筑安集团大厦

方案设计

福建筑安投资集团有限公司筑安集团大厦(工规变更)总
平面规划及建筑设计方案评审会专家组意见

筑安集团大厦(工规变更)总平面规划及建筑设计方案评审会意见回复

替换图纸和指标

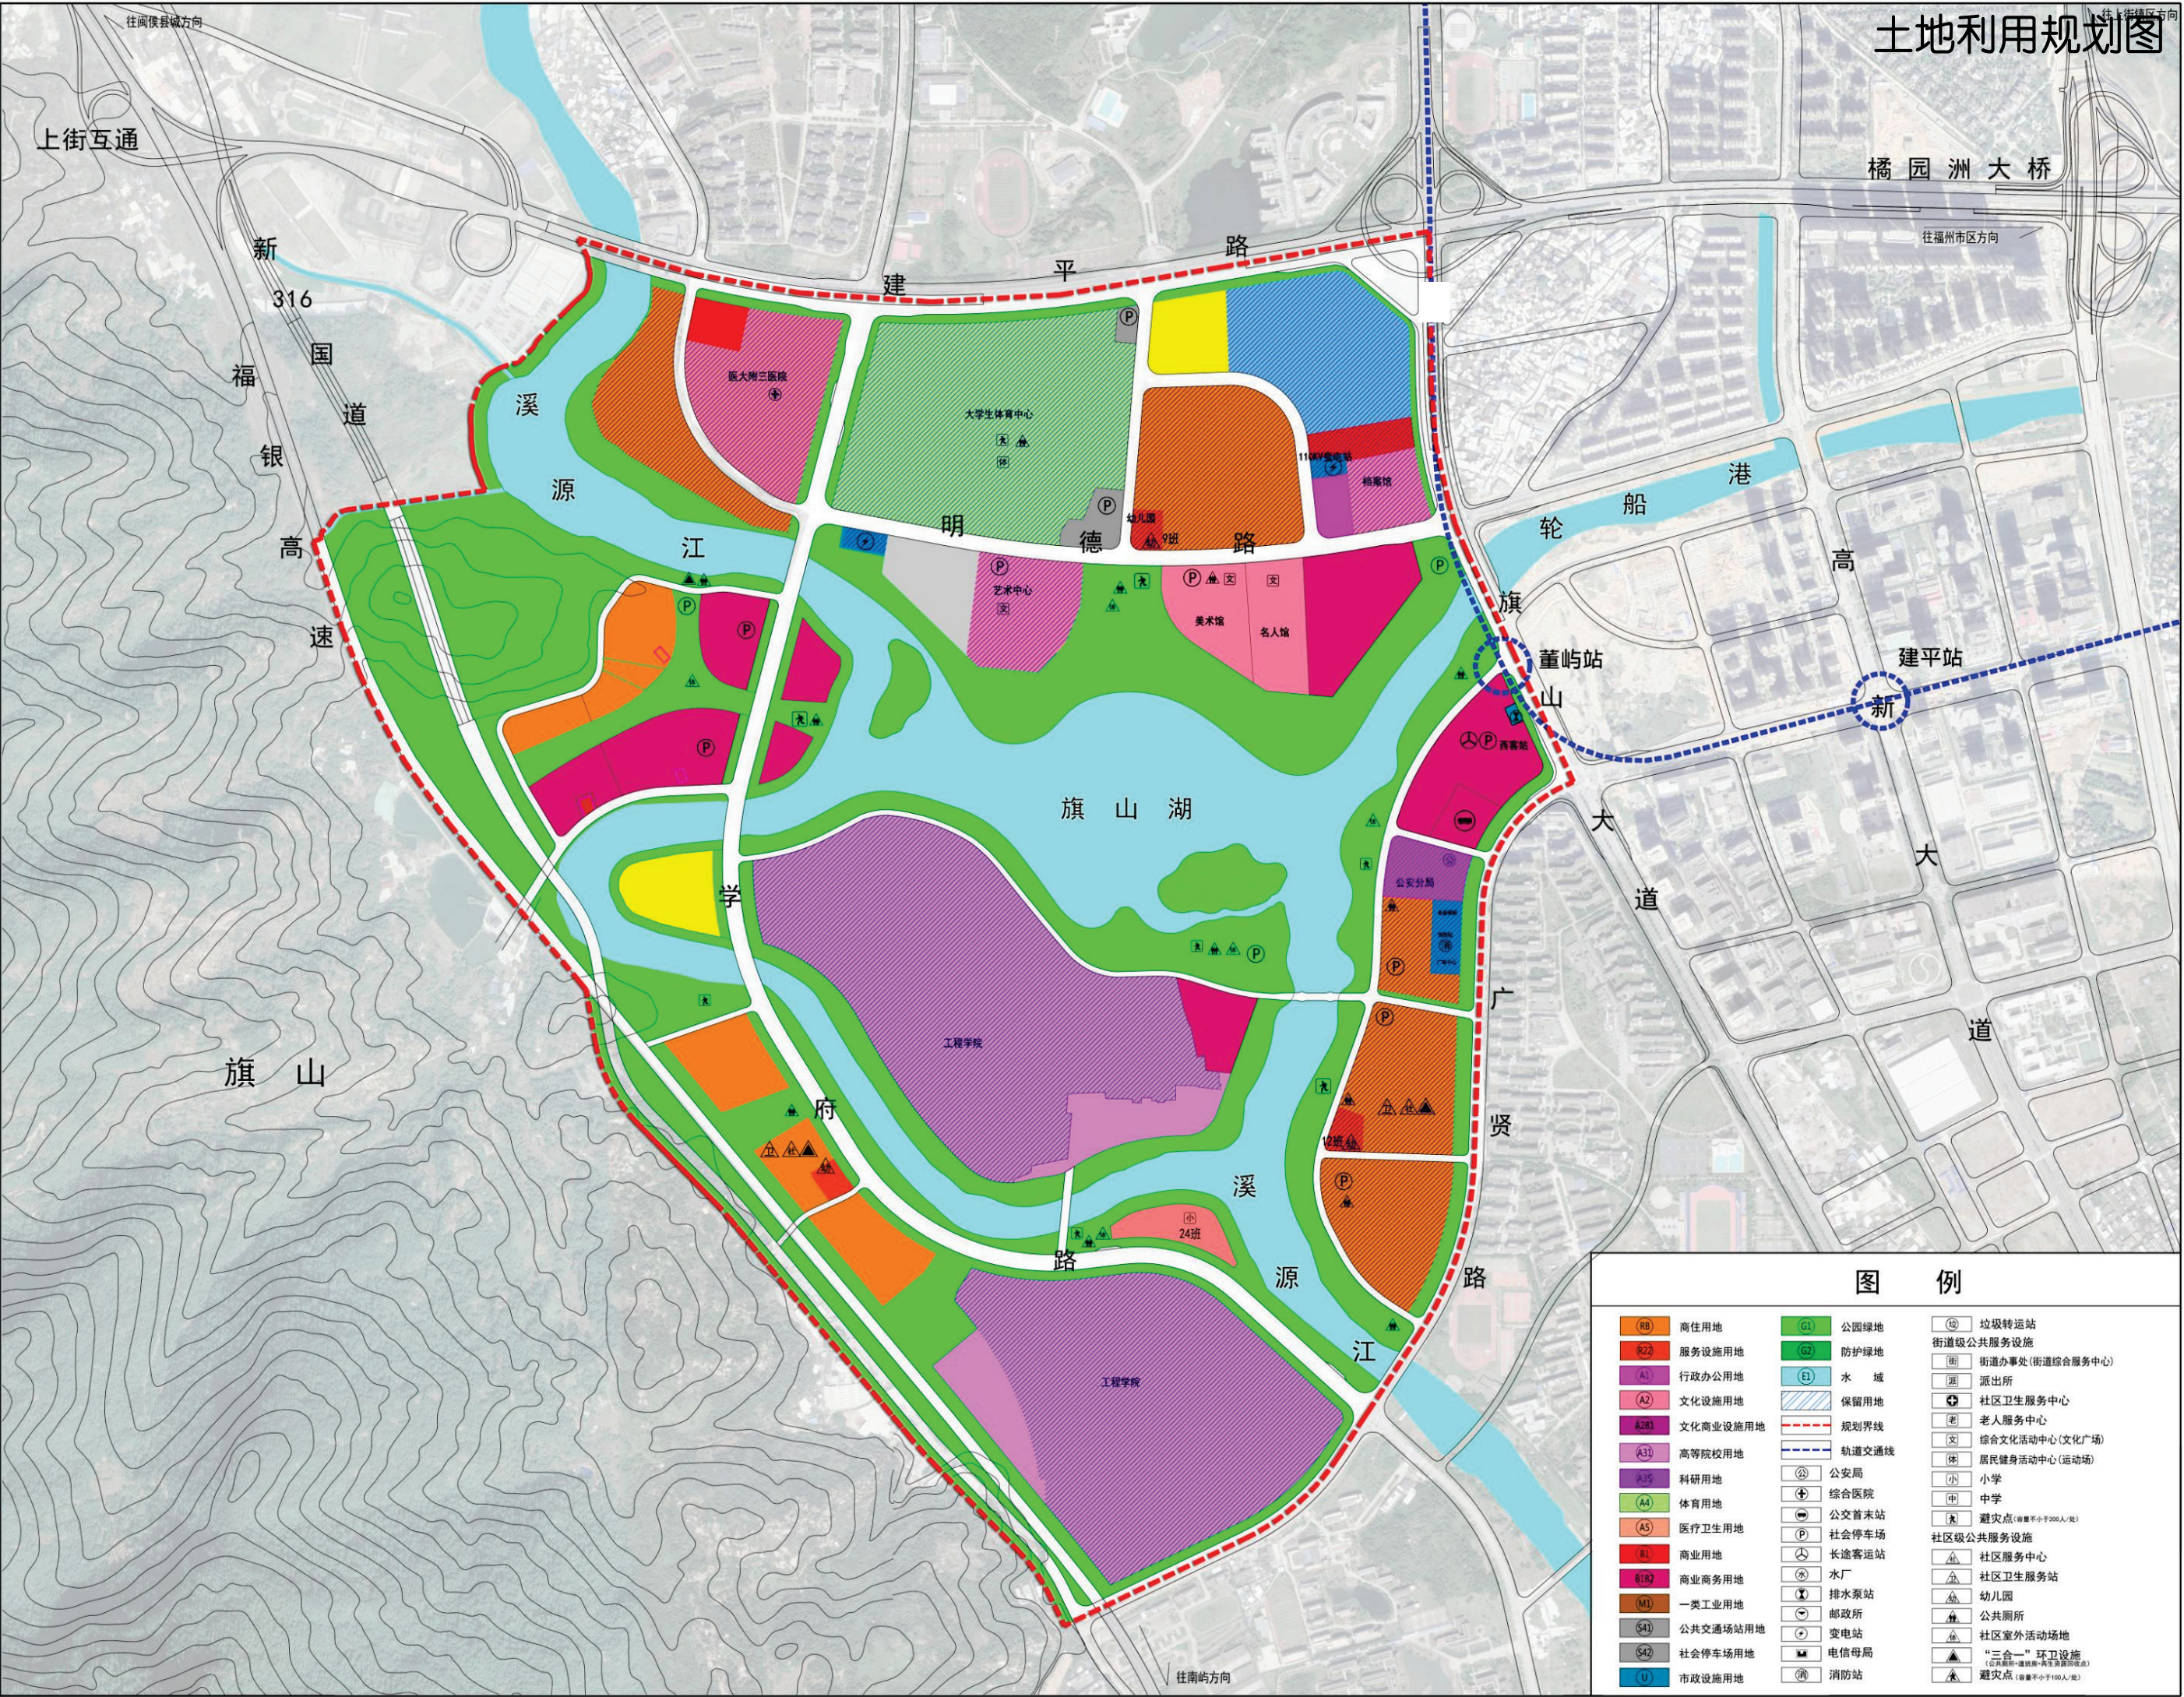
需要自持面积： $26323.73\text{ m}^2 \times 50\% = 13161.87\text{ m}^2$

实际自持面积： $103.96\text{ (-1F)} + 3240.45\text{ (1F)} + 142.66\text{ (2F)} + 201.27\text{ (3F)} + 55.76\text{ (2\#)}$

$+ 9481.46\text{ (酒店)} = 13225.56\text{ m}^2 > 13161.87\text{ m}^2$

总平面图
1:500

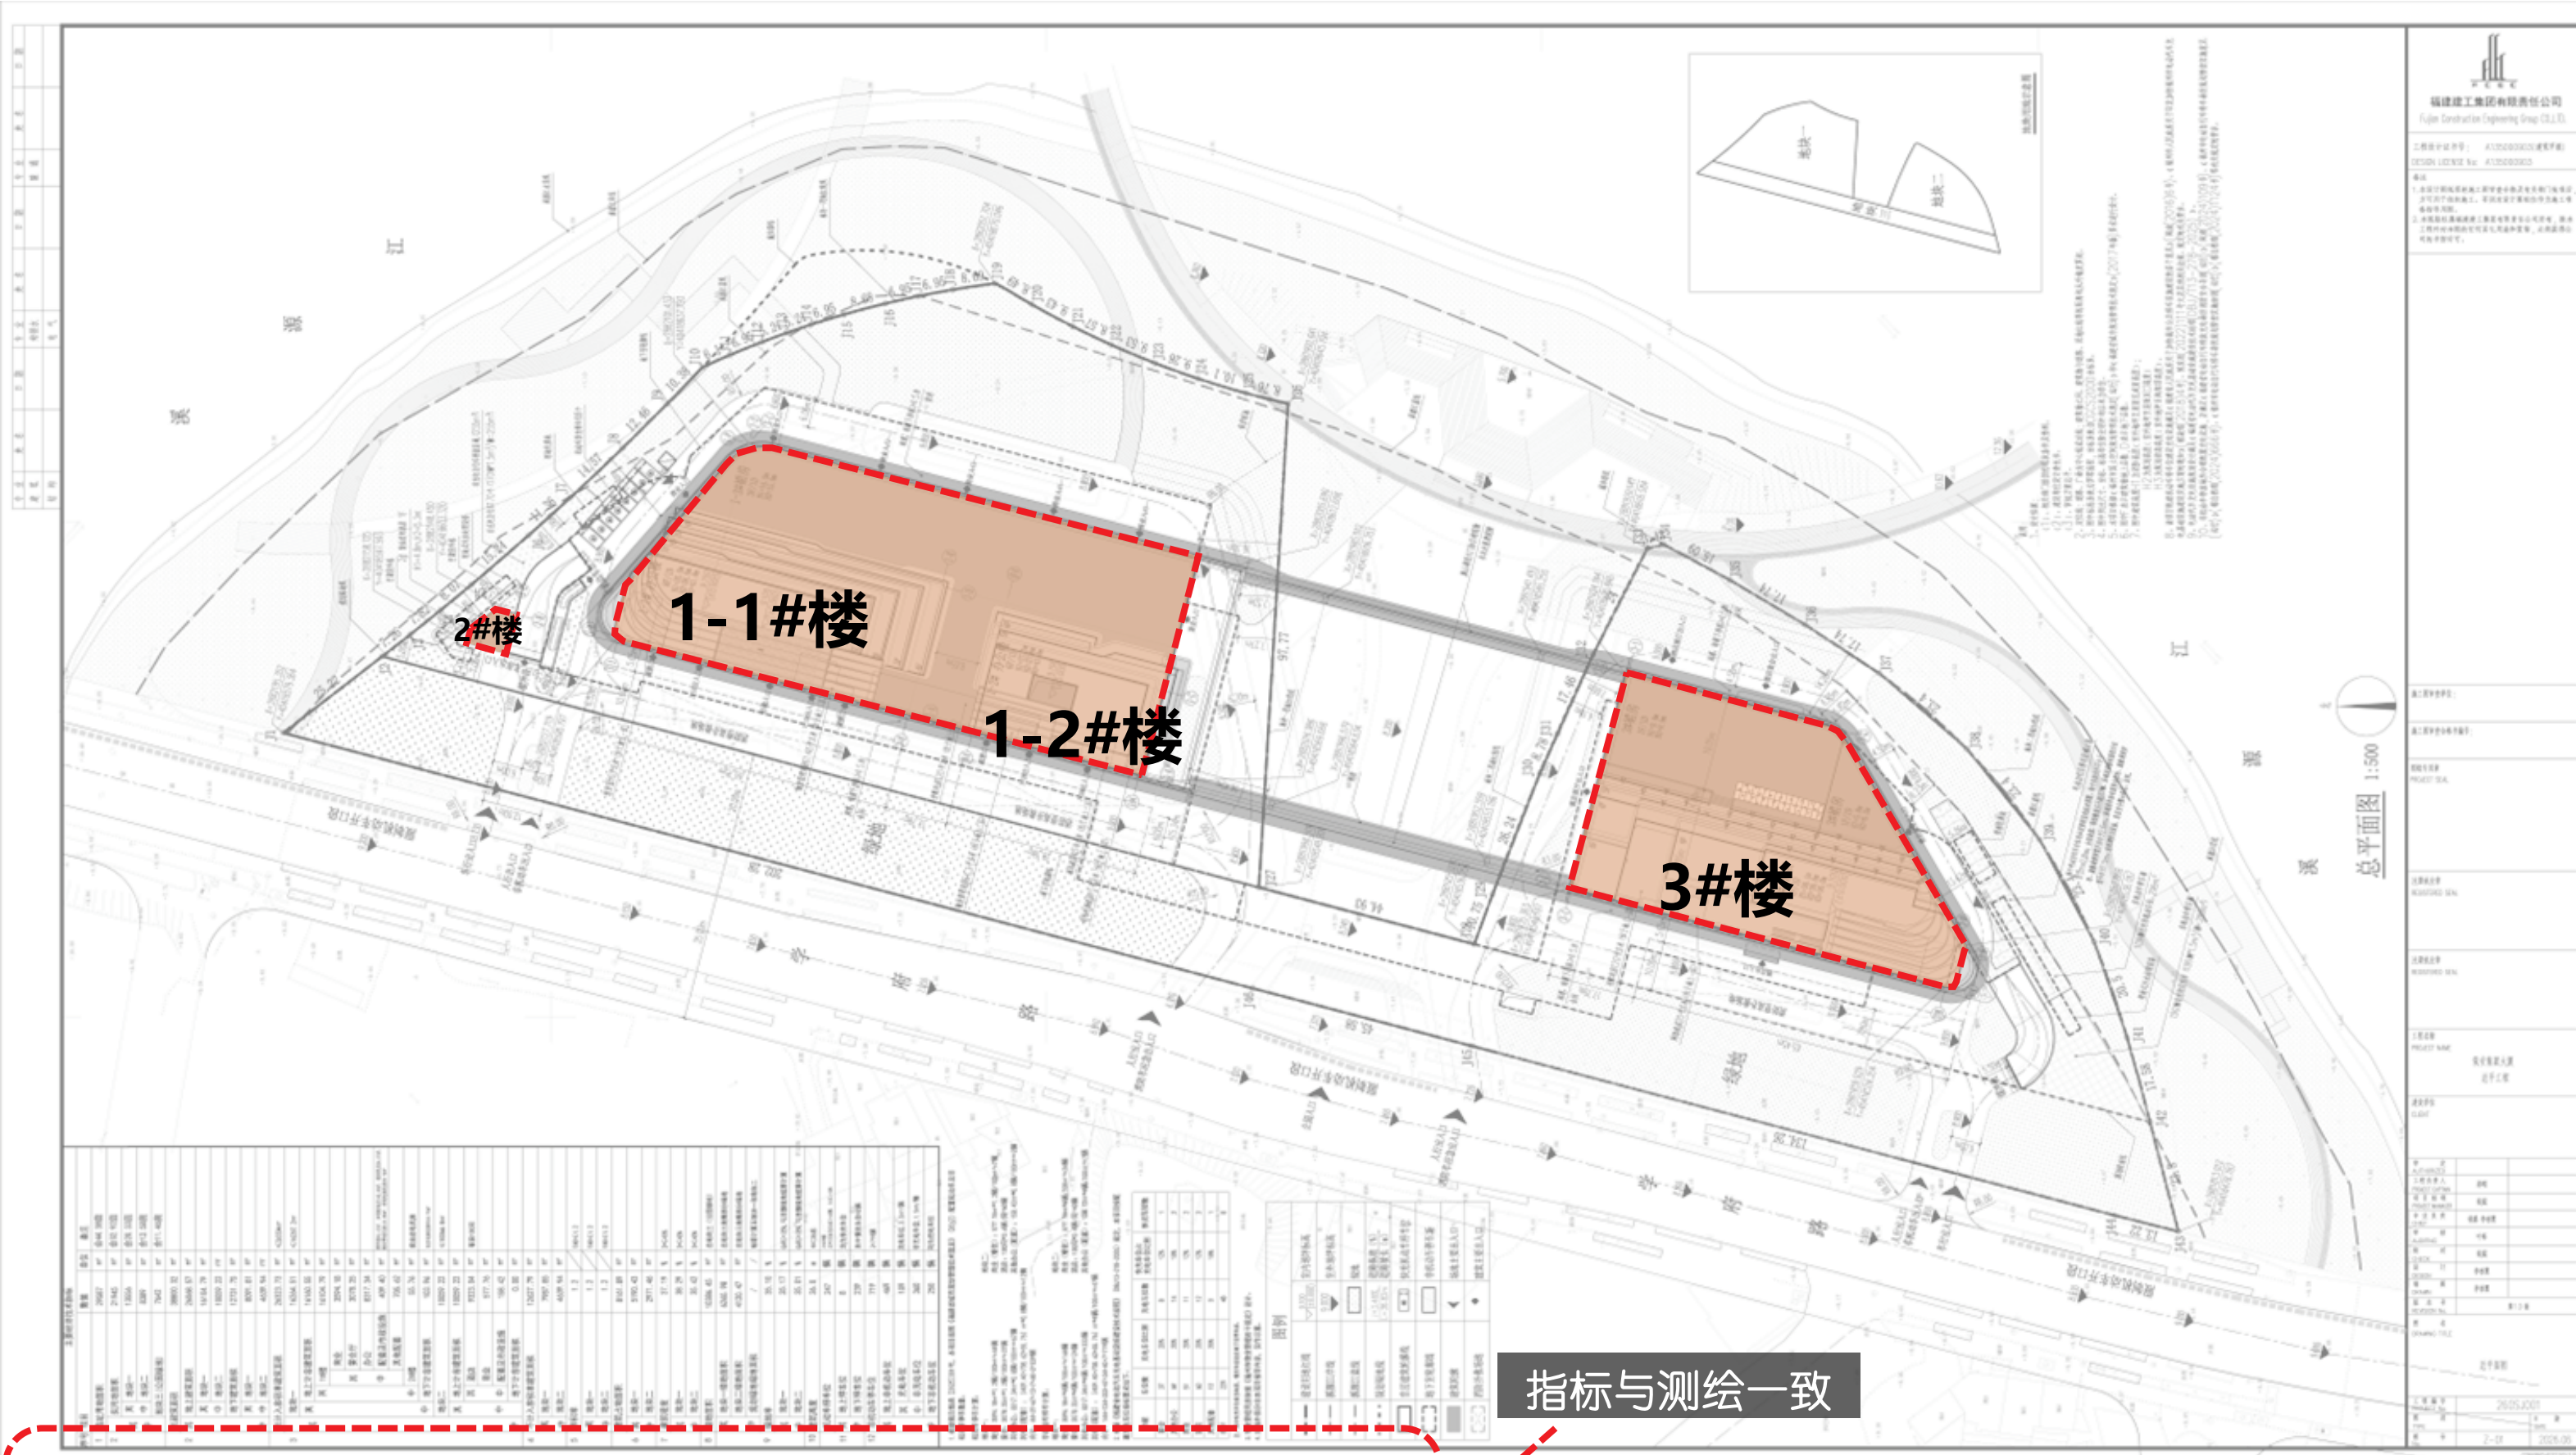
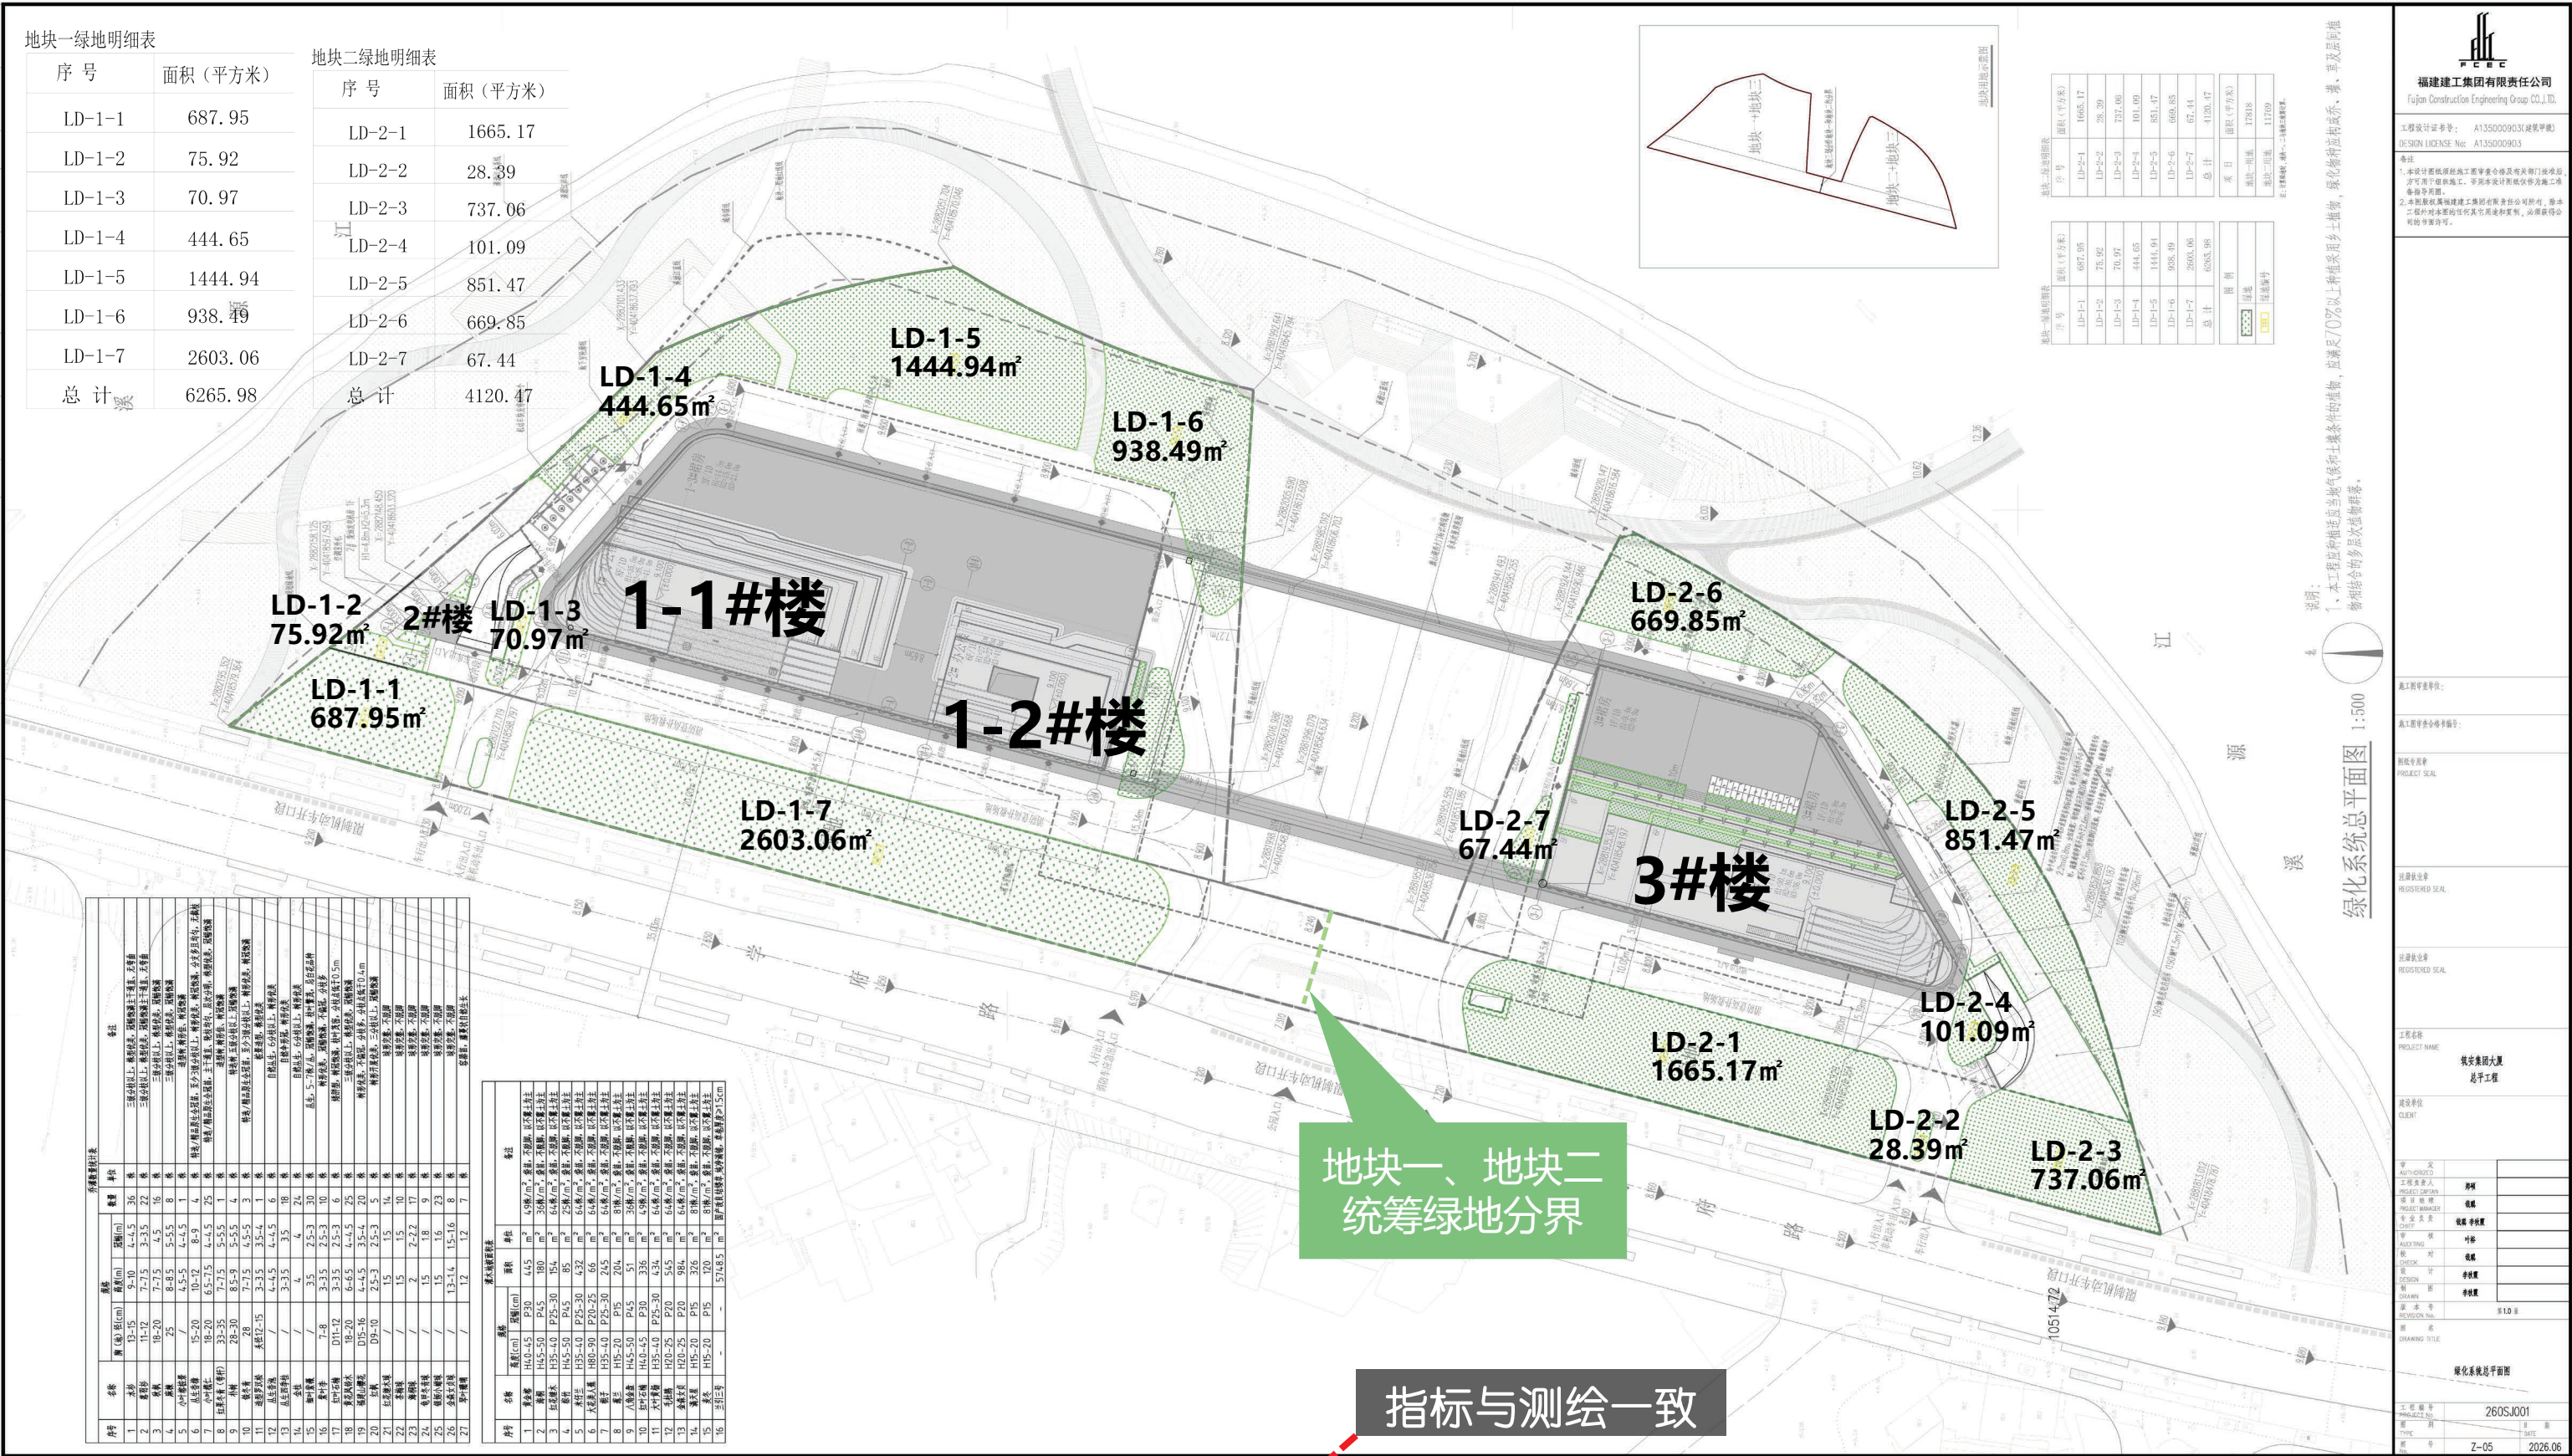
1. 相关对比修改图片建议按原角度、原范围、原场景。
2. 补充说明建筑占地面积的增加,是否超过规划出让指标?
3. 消防流线图中,原1-2#楼东南侧室外有架空廊道,新图中未体现。
4. 地下附属厨房变小,请核实使用需求及管线进出。

专家意见	答复
一、相关对比修改图片建议按原角度、原范围、原场景。 二、补充说明建筑占地面积的增加，是否超过规划出让指标？ 三、消防流线图中，原 1-2#楼东南侧室外有架空廊道，新图中未体现。 四、地下附属厨房变小，请核实使用需求及管线进出。	一、已按此调整。 二、规划出让指标：建筑密度≤40%。建筑占地面积应≤8778 m²。原建筑占地面积为 8138.66 m²，建筑密度为 37.09%；修改后建筑占地面积为 8161.89 m²，建筑密度为 37.19%。符合规划出让指标要求。 三、已按要求补充。 四、该厨房仅作为餐食电加热处理使用，满足建设单位需求，1-1#楼核心筒设有专用排油烟井、排风井等。

- 1、规划出让指标: 建筑密度 $\leq 40\%$ 。建筑占地面积应 $\leq 8778\text{m}^2$ 。
- 2、1#楼占地面积: 5134.67平方米, 2#楼占地面积: 55.76平方米, 3#楼占地面积: 2971.46平方米
- 3、修改后建筑占地面积为8161.89 m^2 , 建筑密度为37.19%。符合规划出让指标要求。
